訂 正 の お 願 い

2024. 9 株式会社自研センター

*No.J-804 ホンダ N-BOX（JF3・4系）2018年1月を下記の通り訂正いたします。

P.71-2 B260

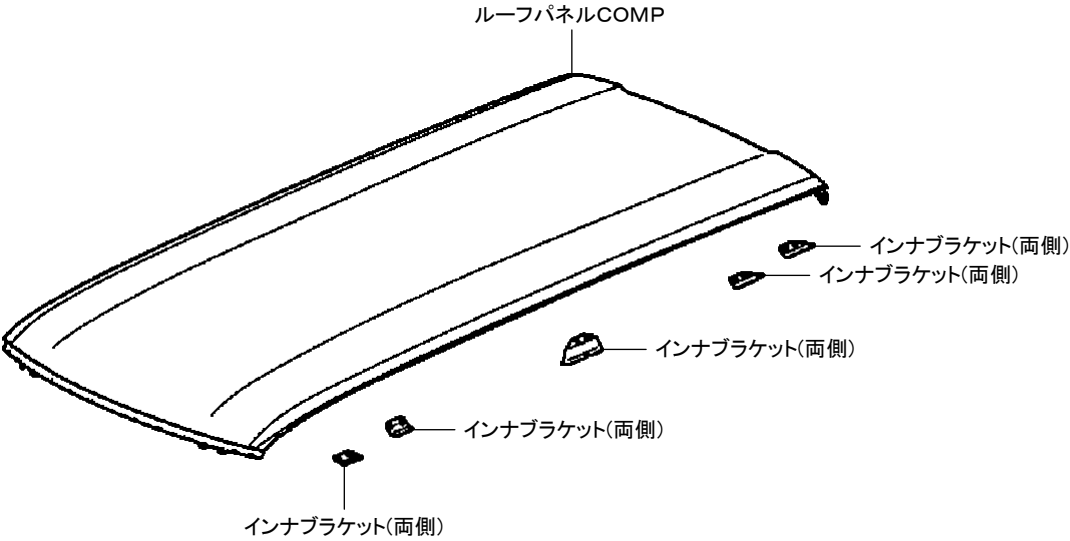
指数を変更しましたので、該当ページを差替え願います。

B260	
(1)ルーフパネルCOMP取替	
12. 90	取外し状態
	・フロントカウルトップ Assy ・テールゲートCOMP ・両側テールゲートヒンジCOMP ・ルーフライニング Assy ・両側フロントシート ・リヤシート ・フロントウインドシールドガラスセット
	(含)作業および部品
	・両側インナブラケット取替 ・両側インナブラケット取替 ・両側インナブラケット取替 ・両側インナブラケット取替 ・両側インナブラケット取替 ・水密テスト ・付属品

B260		
(1)ルーフパネルCOMP取替		
13. 00	取外し状態	
	・フロントカウルトップ Assy	・両側フロントシート
	・テールゲートCOMP	・リヤシート
	・両側テールゲートヒンジCOMP	・フロントウインドシールドガラスセット
	(含)作業および部品	
	・両側インナブラケット取替	・両側インナブラケット取替
	・両側インナブラケット取替	・水密テスト
	・両側インナブラケット取替	・付属品
	・両側インナブラケット取替

A120

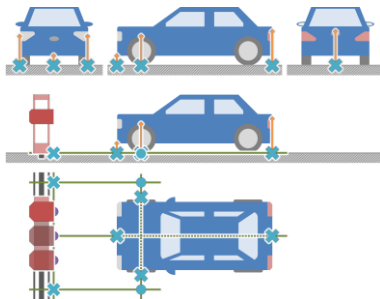
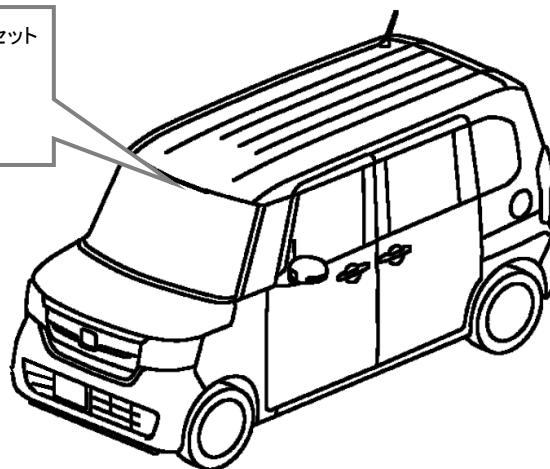
(1) マルチパーパスカメラの調整(エイミング)作業

Nエイマー(NA-01)未使用 1. 10	前提作業
	・運転支援システム再設定・調整基本作業 ・スキャンツール接続作業
	(含) 作業および部品 ・スキャンツール操作 ・ホイールアーチ高さ測定 ・ヘッドランプテストエリアへの移動

A130

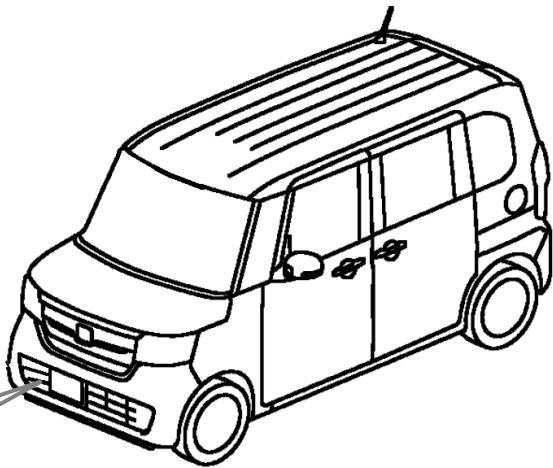
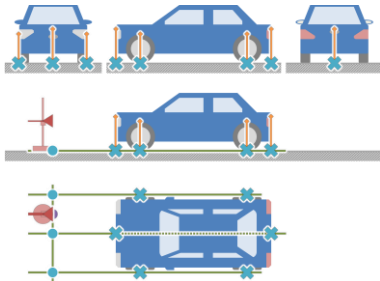
(1)ミリ波レーダの調整(エイミング)作業

Nエイマー(NA-01)未使用 0. 90	前提作業	
	・運転支援システム再設定・調整基本作業	・スキャンツール接続作業
	(含)作業および部品	
	・センサカバー脱着	・ターゲット設置
・複数項目の再設定・調整作業を行う場合、前提作業に記載の各作業は最大1回使用する

P.70 B230

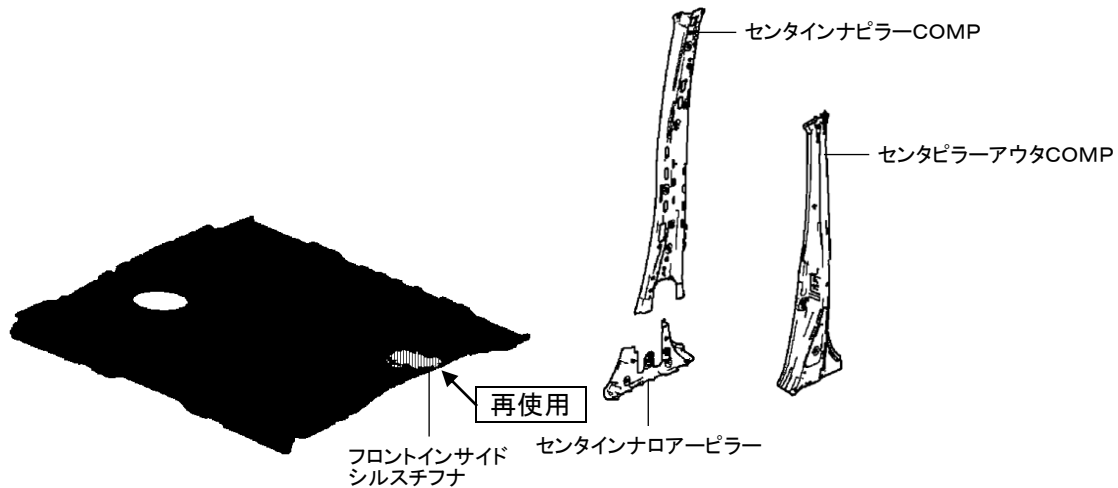
指数値の変更があったため、該当ページを差替え願います。

B230	
(1) 片側センタピラー取替	
左側 5. 10 助手席スーパースライドシート 左側 5. 40	取外し状態
	・ルーフライニング Assy ・フロントシート
	(含) 作業および部品
	・センタインナピラーCOMP取替 ・センタインナローピラー取替 ・フロントインサイドシルスチフナ(再使用) ・付属品
右側 4. 50	取外し状態
	・ルーフライニング Assy ・フロントシート
	(含) 作業および部品
	・センタインナピラーCOMP取替 ・センタインナローピラー取替 ・付属品
・フロントインサイドシルスチフナの部品名称は助手席スーパースライドシート非装着車の場合フロントシートアウトリヤスチフナとなる ・フロントインサイドシルスチフナ、フロントシートアウトリヤスチフナの名称はボディ整備編より引用

左側 5. 50 助手席スーパースライドシート 左側 5. 80	取外し状態	
	・ルーフライニングAssy	・フロントシート
	(含) 作業および部品	
	・センタインナピラーCOMP取替 ・センタインナローピラー取替	・フロントインサイドシルスチフナ(再使用) ・付属品
右側 4. 90	取外し状態	
	・ルーフライニングAssy	・フロントシート
	(含) 作業および部品	
	・センタインナピラーCOMP取替 ・センタインナローピラー取替	・付属品
・フロントインサイドシルスチフナの部品名称は助手席スーパースライドシート非装着車の場合フロントシートアウトリヤスチフナとなる ・フロントインサイドシルスチフナ、フロントシートアウトリヤスチフナの名称はボディ整備編より引用

P.71 B250

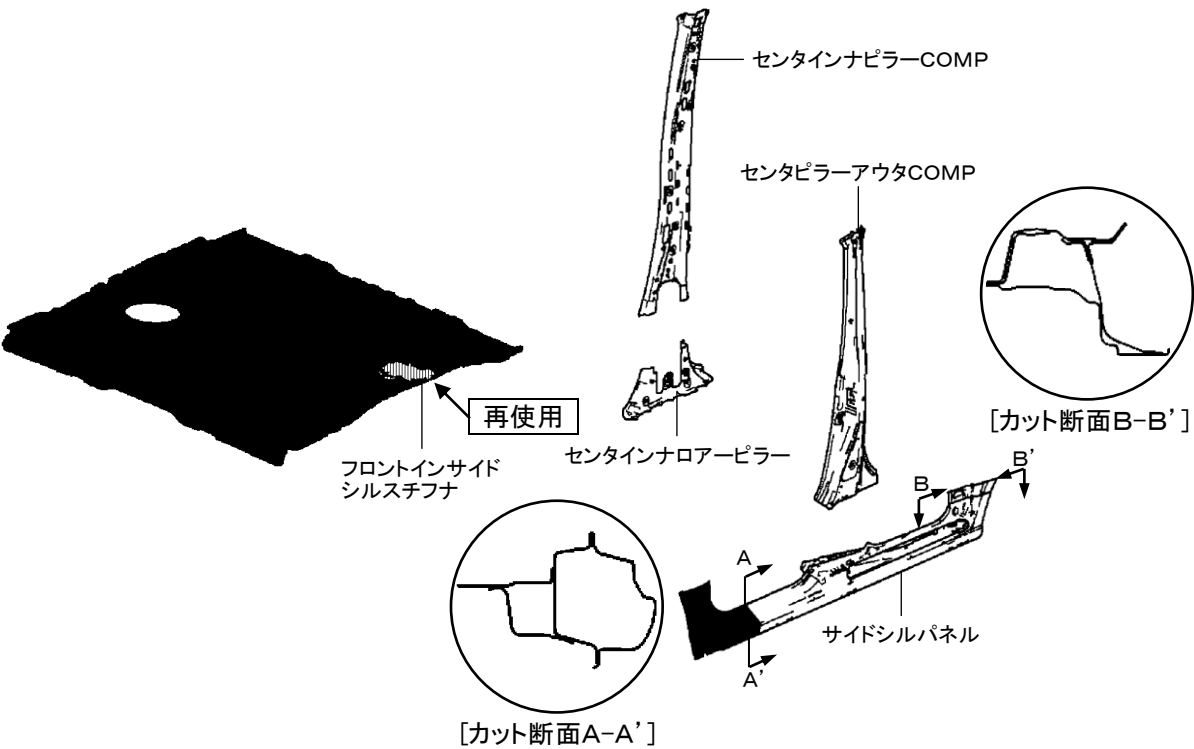
指数値の変更があったため、該当ページを差替え願います。

B250	
(1)片側センタピラー、片側サイドシルパネル取替	
左側 9. 60 助手席スーパースライドシート 左側 9. 90	取外し状態
	・サイドシルガーニッシュAssy ・スライドドアパネルCOMP ・リヤーバンパフェイス
	・ルーフライニングAssy ・フロントシート
	(含)作業および部品
右側 9. 00	取外し状態
	・サイドシルガーニッシュAssy ・スライドドアパネルCOMP ・リヤーバンパフェイス
	・ルーフライニングAssy ・フロントシート
	(含)作業および部品
	・センタインナピラーCOMP取替 ・センタインナローピラー取替
	・フロントインサイドシルスチフナ(再使用) ・付属品
	・センタインナピラーCOMP取替 ・センタインナローピラー取替
	・付属品
・サイドシル前後端部でのカット作業 ・フロントインサイドシルスチフナの部品名称は助手席スーパースライドシート非装着車の場合フロントシートアウトリヤスチフナとなる ・フロントインサイドシルスチフナ、フロントシートアウトリヤスチフナの名称はボディ整備編より引用

B250	
(1)片側センタピラー、片側サイドシルパネル取替	
左側 10. 00 助手席スーパースライドシート 左側	取外し状態
	・サイドシルガーニッシュAssy ・スライドドアパネルCOMP ・リヤバンパフェイス
	・ルーフライニングAssy ・フロントシート
	(含)作業および部品
10. 30	・センタインナピラーCOMP取替 ・センタインナローピラー取替
	・フロントインサイドシルスチフナ(再使用) ・付属品
右側 9. 40	取外し状態
	・サイドシルガーニッシュAssy ・スライドドアパネルCOMP ・リヤバンパフェイス
	・ルーフライニングAssy ・フロントシート
	(含)作業および部品
	・センタインナピラーCOMP取替 ・センタインナローピラー取替
	・付属品
・サイドシル前後端部でのカット作業 ・フロントインサイドシルスチフナの部品名称は助手席スーパースライドシート非装着車の場合フロントシートアウトリヤスチフナとなる ・フロントインサイドシルスチフナ、フロントシートアウトリヤスチフナの名称はボディ整備編より引用

P.71-2 B260

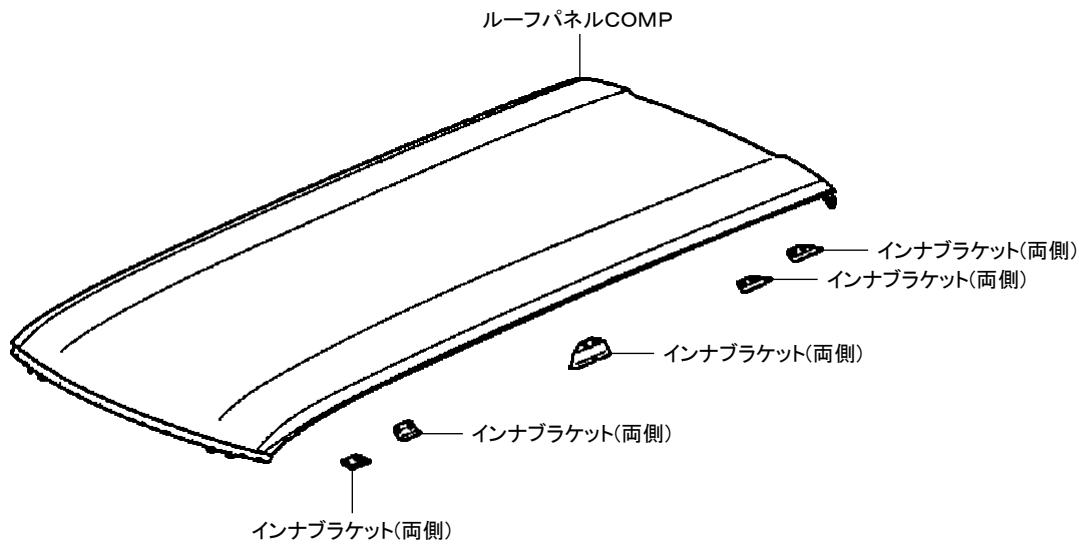
指数を追加設定しましたので、該当箇所に変更いたします。

B260	
(1)ルーフパネルCOMP取替	
12. 90	取外し状態 ・フロントカウルトップ Assy ・テールゲートCOMP ・両側テールゲートヒンジCOMP ・ルーフライニング Assy
	(含)作業および部品 ・両側インナブラケット取替 ・両側インナブラケット取替 ・両側インナブラケット取替 ・両側インナブラケット取替

12. 90	取外し状態	
	・フロントカウルトップ Assy	・両側フロントシート
	・テールゲートCOMP	・リヤシート
	・両側テールゲートヒンジCOMP	・フロントウインドシールドガラスセット
	(含) 作業および部品	
	・両側インナブラケット取替	・両側インナブラケット取替
	・両側インナブラケット取替	・水密テスト
	・両側インナブラケット取替	・付属品

P.70 B230

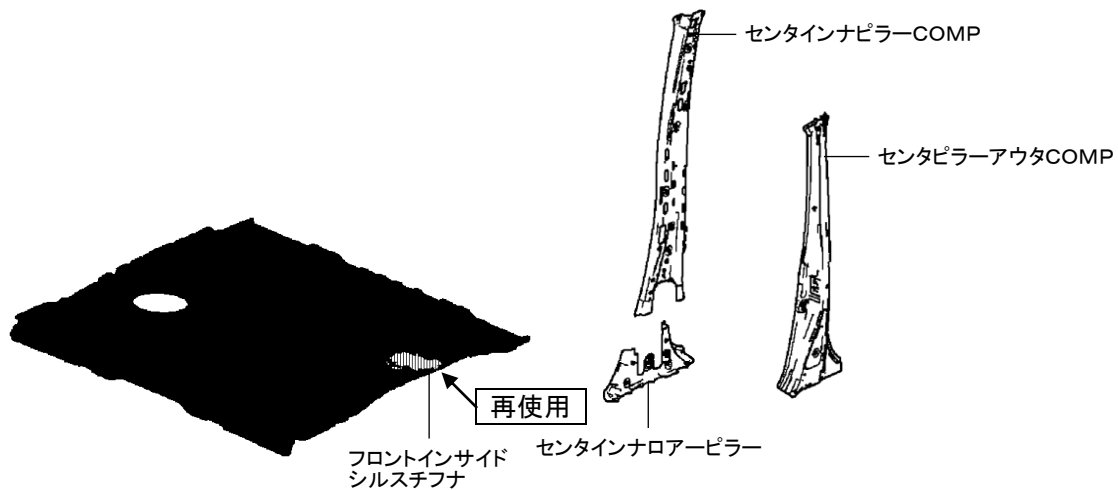
指数の追加があったため、該当ページを差替え願います。

B230	
(1) 片側センタピラー取替	
左側 5. 10 助手席スーパースライドシート 左側 5. 40	取外し状態 ・ルーフライニング Assy ・フロントシート
	(含) 作業および部品 ・センタインナピラーCOMP取替 ・センタインナローアピラー取替 ・フロントインサイドシルスチフナ (再使用) ・付属品
右側 4. 50	取外し状態 ・ルーフライニング Assy ・フロントシート
	(含) 作業および部品 ・センタインナピラーCOMP取替 ・センタインナローアピラー取替 ・付属品
・フロントインサイドシルスチフナの部品名称は助手席スーパースライドシート非装着車の場合フロントシートアウトリヤスチフナとなる ・フロントインサイドシルスチフナ、フロントシートアウトリヤスチフナの名称はボディ整備編より引用

左側 5. 10 助手席スーパースライドシート 左側 5. 40	取外し状態	
	・ルーフライニングAssy	・フロントシート
	(含) 作業および部品	
	・センタインナピラーCOMP取替 ・センタインナローピラー取替	・フロントインサイドシルスチフナ(再使用) ・付属品
右側 4. 50	取外し状態	
	・ルーフライニングAssy	・フロントシート
	(含) 作業および部品	
	・センタインナピラーCOMP取替 ・センタインナローピラー取替	・付属品
・フロントインサイドシルスチフナの部品名称は助手席スーパースライドシート非装着車の場合フロントシートアウトリヤスチフナとなる		
・フロントインサイドシルスチフナ、フロントシートアウトリヤスチフナの名称はボディ整備編より引用
